敦賀発電所1号炉 廃止措置計画変更認可申請書

五 変更の理由

(2) 使用済燃料の崩壊熱減少に伴う性能維持施設の変更

敦賀発電所 1 号炉 廃止措置計画変更前後比較表

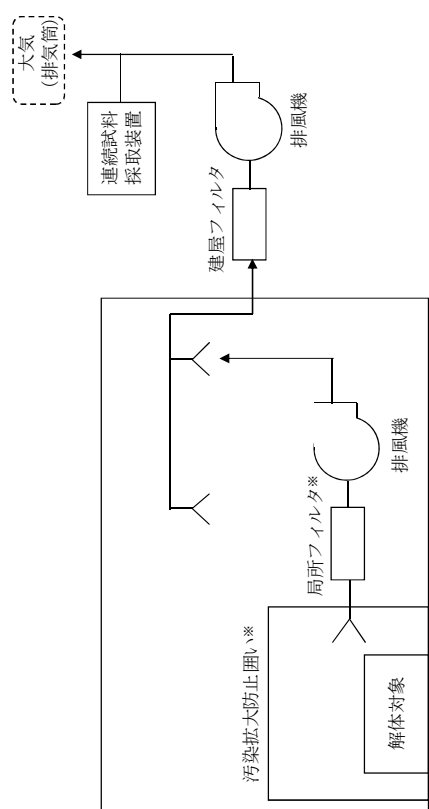
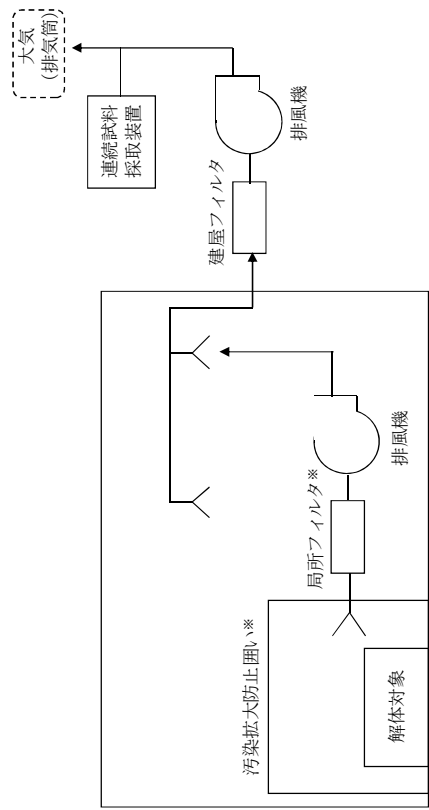
変更前	変更後	備考																								
<p>表 8-3 放射性固体廃棄物の放射能レベル区分ごとの推定発生量 (単位：t)</p> <table border="1" data-bbox="312 1290 676 2119"> <thead> <tr> <th>放射能レベル区分</th> <th>推定発生量</th> </tr> </thead> <tbody> <tr> <td>L 1</td> <td>約 40</td> </tr> <tr> <td>L 2</td> <td>約 1,990</td> </tr> <tr> <td>L 3</td> <td>約 10,760</td> </tr> <tr> <td>放射性物質として扱う必要のないもの</td> <td>約 7,800</td> </tr> <tr> <td>合計</td> <td>約 20,600</td> </tr> </tbody> </table> <p>注 1 放射性廃棄物でない廃棄物の推定発生量は、約 176,000 t である。 注 2 放射能レベル区分値は、以下のとおり ・ L 1 の区分値の上限は、原子炉等規制法施行令第 31 条に定める放射能濃度 ・ L 1 と L 2 の区分値は、国内で操業されているコンクリートピット埋設施設の埋設許可条 件最大の放射能濃度 ・ L 2 と L 3 の区分値は、原子炉等規制法施行令（ただし、平成 19 年政令第 378 号による改 正前のもの。）第 31 条第 1 項に定める原子炉施設を設置した工場又は事業所において生じ た廃棄されるコンクリート等で容器に固型化していないものに対する濃度上限値の 10 分 の 1 の放射能濃度 ・ 放射性物質として扱う必要のないものの区分値は、原子炉等規制法第 61 条の 2 第 1 項に規 定する製錬事業者等における工場等において用いた資材その他の物に含まれる放射性物質 の放射能濃度についての確認等に関する規則第 2 条に定める放射能濃度 注 3 評価条件 ・ 放射能は、原子炉運転停止後 4 年（平成 27 年）時点における、放射化汚染及び二次的な汚 染の推定放射能を基に設定した。 注 4 推定発生量 ・ 低レベル放射性廃棄物については、10 t 単位で切り上げた値である。 ・ 放射性物質として扱う必要のないもの及び合計については、100 t 単位で切り上げた値で ある。 ・ 端数処理のため合計が一致しないことがある。 ・ 推定発生量には付随廃棄物を含んでいない。</p>	放射能レベル区分	推定発生量	L 1	約 40	L 2	約 1,990	L 3	約 10,760	放射性物質として扱う必要のないもの	約 7,800	合計	約 20,600	<p>表 10-3 放射性固体廃棄物の放射能レベル区分ごとの推定発生量 (単位：t)</p> <table border="1" data-bbox="312 342 676 1171"> <thead> <tr> <th>放射能レベル区分</th> <th>推定発生量</th> </tr> </thead> <tbody> <tr> <td>L 1</td> <td>約 40</td> </tr> <tr> <td>L 2</td> <td>約 1,990</td> </tr> <tr> <td>L 3</td> <td>約 10,760</td> </tr> <tr> <td>放射性物質として扱う必要のないもの</td> <td>約 7,800</td> </tr> <tr> <td>合計</td> <td>約 20,600</td> </tr> </tbody> </table> <p>注 1 放射性廃棄物でない廃棄物の推定発生量は、約 176,000 t である。 注 2 放射能レベル区分値は、以下のとおり ・ L 1 の区分値の上限は、原子炉等規制法施行令第 31 条に定める放射能濃度 ・ L 1 と L 2 の区分値は、国内で操業されているコンクリートピット埋設施設の埋設許可条 件最大の放射能濃度 ・ L 2 と L 3 の区分値は、原子炉等規制法施行令（ただし、平成 19 年政令第 378 号による改 正前のもの。）第 31 条第 1 項に定める原子炉施設を設置した工場又は事業所において生じ た廃棄されるコンクリート等で容器に固型化していないものに対する濃度上限値の 10 分 の 1 の放射能濃度 ・ 放射性物質として扱う必要のないものの区分値は、原子炉等規制法第 61 条の 2 第 1 項に規 定する製錬事業者等における工場等において用いた資材その他の物に含まれる放射性物質 の放射能濃度についての確認等に関する規則第 2 条に定める放射能濃度 注 3 評価条件 ・ 放射能は、原子炉運転停止後 4 年（平成 27 年）時点における、放射化汚染及び二次的な汚 染の推定放射能を基に設定した。 注 4 推定発生量 ・ 低レベル放射性廃棄物については、10 t 単位で切り上げた値である。 ・ 放射性物質として扱う必要のないもの及び合計については、100 t 単位で切り上げた値で ある。 ・ 端数処理のため合計が一致しないことがある。 ・ 推定発生量には付随廃棄物を含んでいない。</p>	放射能レベル区分	推定発生量	L 1	約 40	L 2	約 1,990	L 3	約 10,760	放射性物質として扱う必要のないもの	約 7,800	合計	約 20,600	<p>本文追加に 伴う番号の 変更</p>
